Wyjaśnienie treści specyfikacji istotnych warunków zamówienia.

PSM – 342/08/2010

Suwałki, dnia 19.05.2010r.

Rozmieszczenie ramp o poszczególnych długościach przedstawia załączony rysunek „rampy oświetleniowe nad sceną”.

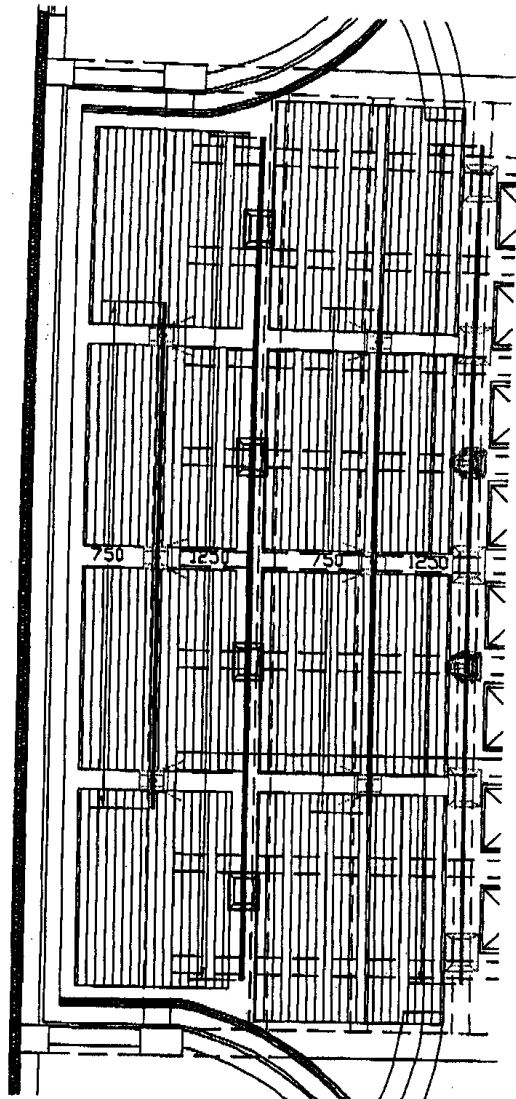
W dokumentacji wykonawczej na rysunku nr 5 Rzut I piętra instalacja systemu oświetlenia Sc.pdf nad sama sceną znajdują się urządzenia oświetleniowe narysowane w czterech rzędach, na rysunku nr 17 Rozmieszczenie urządzeń technologicznych - widok.pdf również występują urządzenia oświetleniowe w czterech rzędach. Natomiast w części dokumentacji Przedmiary/ Sala koncertowa/załącznik do przedmiaru występuje punkt przedmiaru: Rampa oświetleniowa nad sceną w ilości 1 kpl. Z jakich elementów ma składać się ten jeden komplet? Takie rampy występują w wielu odmianach i składają się z różnych elementów konstrukcyjnych i napędowych, jeżeli miałyby być to rampa ruchoma.

Przedmiotowy komplet powinien się składać z 4 stałych ramp oświetleniowych. Rampy do zawieszenia reflektorów oświetleniowych wykonać w postaci rur stalowych  $\varnothing 48$  malowanych na kolor czarny mat. Rampy nad sceną zamocować w sposób sztywny do konstrukcji stropu właściwego. Długość ramp oświetleniowych nad sceną:

7,5 m (2 szt.)

12,5 m (2szt)
